## 改善箇所説明図

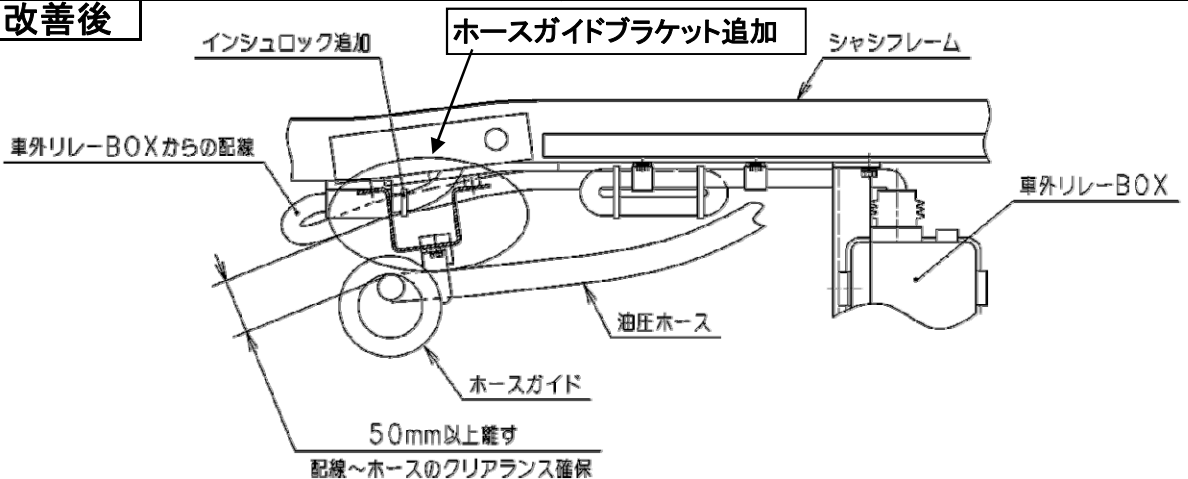
ホースガイドがシャシフレーム寄りの為、配線とホースが干渉する場合がある

高所作業車の架装において、シャシの車外リレーボックスを移設した際に、当該リレーボックスの配線と架装物の油圧ホースが干渉しているものがある。  
そのため、そのまま使用を続けると、走行振動等により当該配線がショートし、灯火類の不灯やエンジンが停止するおそれがある。

油圧ホースと配線が干渉しないようにホースガイドブラケットを追加する。
